**INFRASTRUTTURE FERROVIARIE STRATEGICHE DEFINITE DALLA LEGGE  
OBIETTIVO N. 443/01  
LINEA AV/AC TORINO – VENEZIA Tratta VERONA – PADOVA  
Lotto funzionale Verona – Bivio Vicenza  
PROGETTO**

**SC06 - Relazione di confronto P.D. / P.E.**

Figura 1 – Punti di indagine realizzati nella fase di Progetto Definitivo.

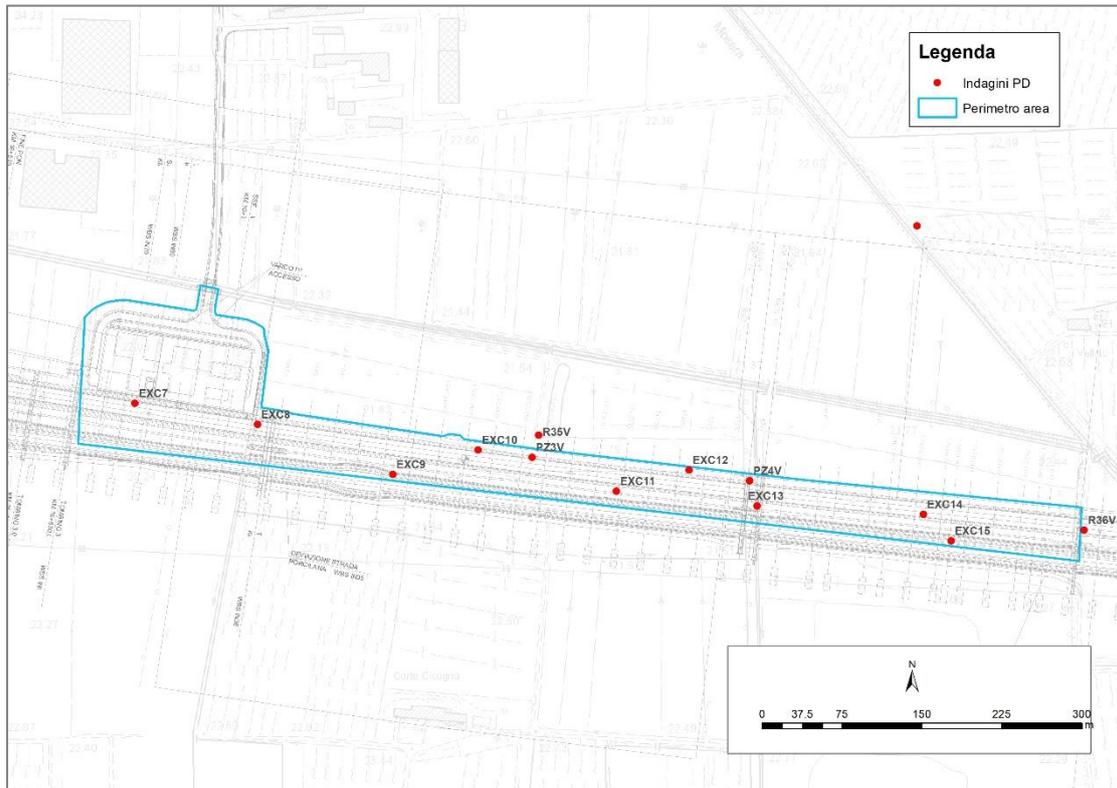
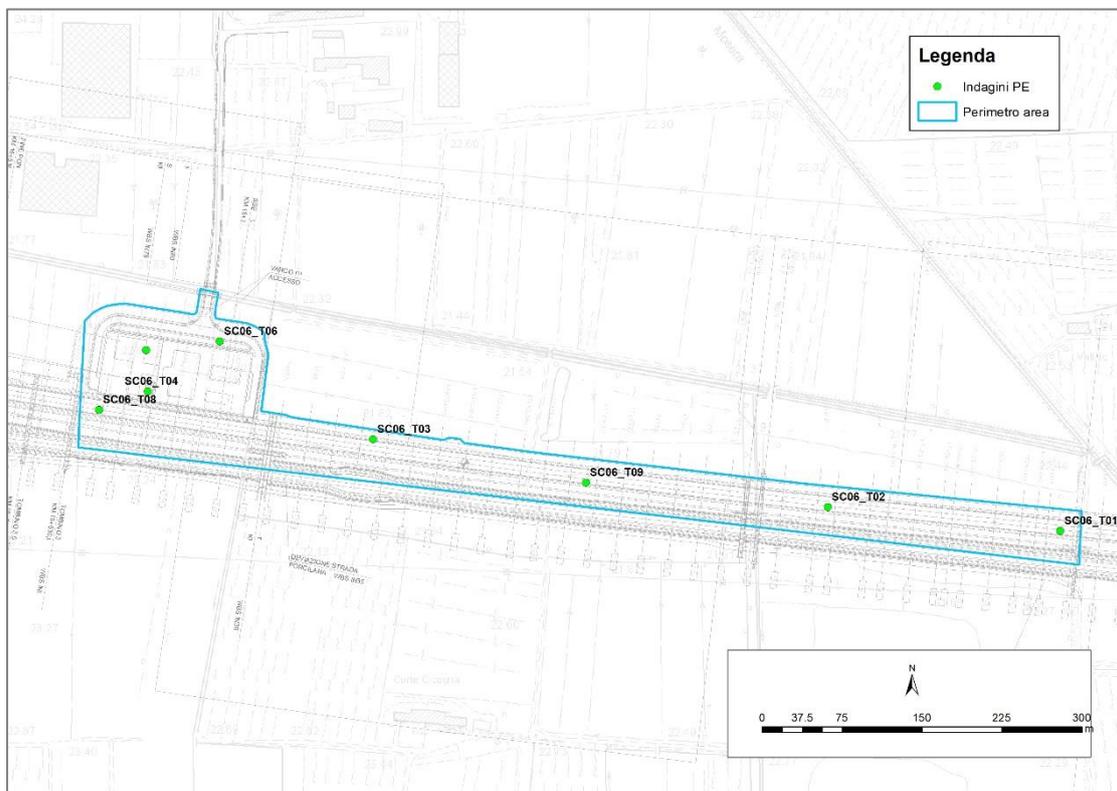
- Nella fase di Progetto Definitivo sono stati realizzati 11 punti indagine, con il prelievo totale di 31 campioni, prelevati a profondità comprese tra 0 m e 5 m dal p.c. Con il Progetto Esecutivo sono stati realizzati 8 punti di indagine, con il prelievo e analisi di 26 campioni, prelevati tra profondità comprese tra 0 m e 2,5 m dal p.c. Il totale dei campioni esaminati per il sito risulta pari a 57, prelevati da 19 punti di indagine.

Figura 3 – Suddivisione del sito in settori omogenei in funzione della probabilità di rinvenimento rifiuti.

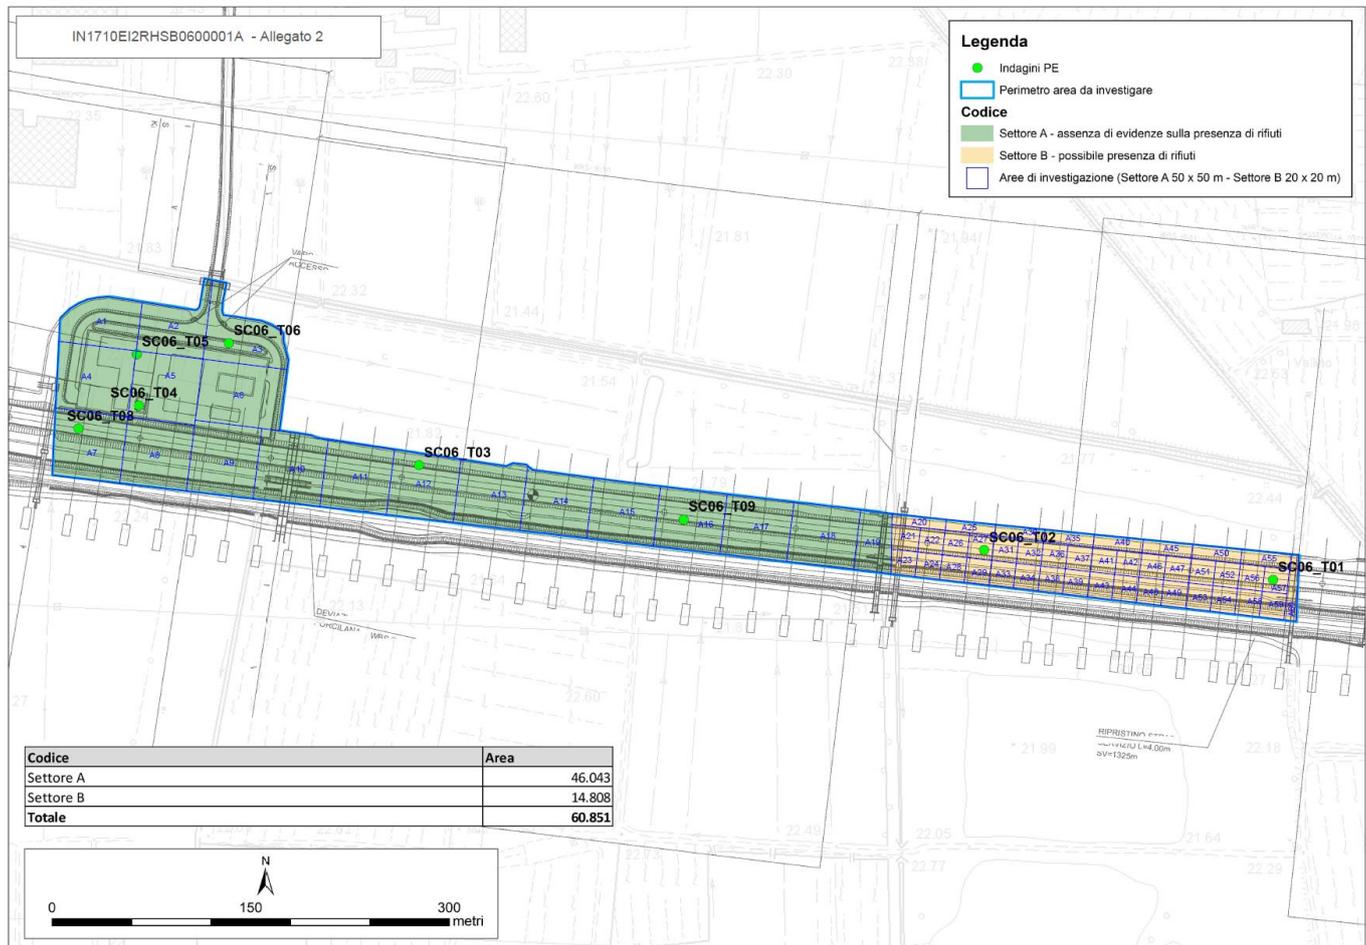
- Sulla base delle analisi eseguite in fase di Progetto Esecutivo sono stati individuati due settori- Il Settore A, per il quale le evidenze raccolte non indicano la presenza di rifiuti, il Settore B, per il quale le evidenze di terreno indicano la possibile presenza di materiale classificabile come rifiuto.
